Gutachtliche Stellungnahme

Nr.: 21-001838-PR04
(GAS 01-E01-04-de-01)

Gegenstand Luftschalldämmung eines Rollladen-Einputz-Kastens,
System NA-RO 2, Mauerkasten, Revision innen,
Kastengröße 280 × 250, Standardvariante ohne
Schallschutzpaket, ohne Abdichtung des Revisionsdeckels
zum Blendrahmen

Tabelle 1 Überprüfung der Abweichungen

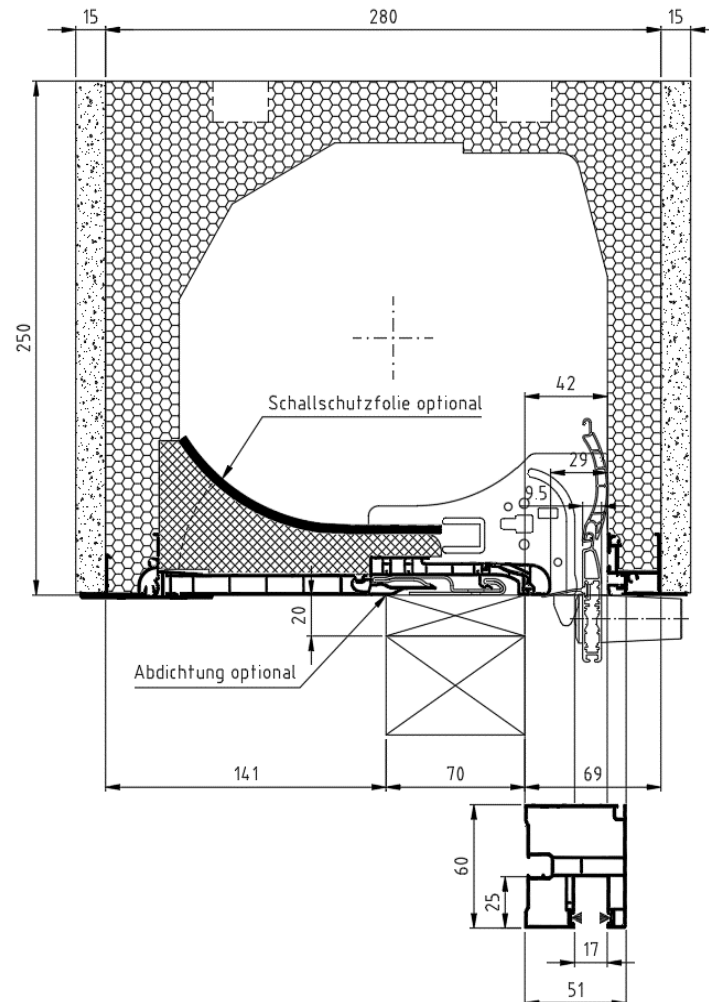
Ohne Abdichtung der Anschlussfuge zwischen Revisionsdeckel und Blendrahmen mit plastischem Dichtstoff, ohne Schallschutzfolie

Abweichung

Im Vergleich zur geprüften Version sollen folgende Modifikationen beurteilt werden:

- Änderung des Fensteranschlusses: Anschluss an den Fensterrahmen über Standardvariante

Alle weiteren Konstruktionsdetails bleiben unverändert und entsprechen der geprüften Konstruktion.

Aufgrund der durchgeführten Überprüfungen und der Erfahrungen der Prüfstelle sind die Ergebnisse des Prüfberichtes Nr. 21-001838-PR03 (PB T2319-E01-04-de-1) vom 25. Februar 2022 auf die in Tabelle 1 beschriebenen Abweichungen anwendbar.

Konstruktion:	System NA-RO 2, Kastengröße 280 x 250, Standardvariante, ohne Abdichtung und ohne Schallschutzfolie
Rollpanzer oben	$R_w(C;C_{tr}) = 39 \text{ (-1; -3) dB}$; $D_{n,e,w}(C;C_{tr}) = 53 \text{ (0; -2) dB}$
Rollpanzer unten	$R_w(C;C_{tr}) = 41 \text{ (-2; -4) dB}$; $D_{n,e,w}(C;C_{tr}) = 56 \text{ (-2; -5) dB}$
